## 【報告】直行経路の色変更について

航空情報センター → 航空情報利便性向上検討WG

R4.2.17\_航空情報センター\_R3航空情報利便性向上検討WG\_1年

**濃いオレンジ系**

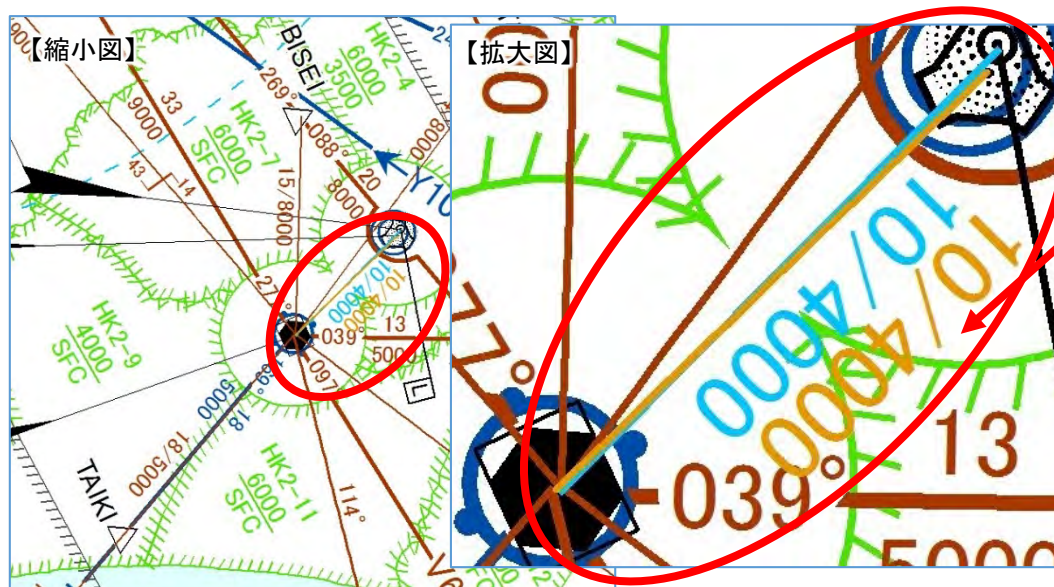
**概要** 令和3年度の航空情報利便性向上検討WGにおいて、TACAN情報のみを使用する直行経路を判別しやすくする方法として、「線の色を変更する」案を提示いたしました。

であったことから、印刷物での色合いも確認を行った上で、以下の色とすることとしましたのでご報告いたします。

○他の経路や空域と重なっている  
または隣接している場合、背景が  
水色や白の場合でも視認性が確保  
されている

注) PC画面上と印刷物では色合いが  
若干異なります。

注) 水色の経路はNDBを利用した  
直行経路です。

令和4年3月24日有効のエンルートチャート、エリアチャート(新規発行の東北・九州含む)から適用し、全部で40の直行経路の色を変更します。
